Transporter

Zubehörsätze für geänderte AGR Abgänge lieferbar!

Fahrzeughersteller VW T6, MAN TGE

Motoren CAAA, CAAB, CXGA, CXGB

873732-5001S = 131729

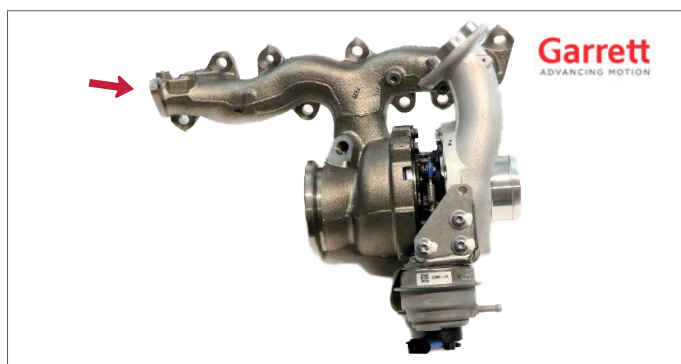
Aufgrund der herstellerseitigen Änderungen des AGR-Flansches sind beim Turboersatz geänderte AGR-Rohre zu verbauen. Es sind zwei Sets mit allen benötigten Einzelteilen lieferbar. Die Sets unterscheiden sich in verschieden gebogenen AGR- Rohren für Automatik- oder Schaltgetriebe.

218999A = Automatikgetriebe

218999S = Schaltgetriebe
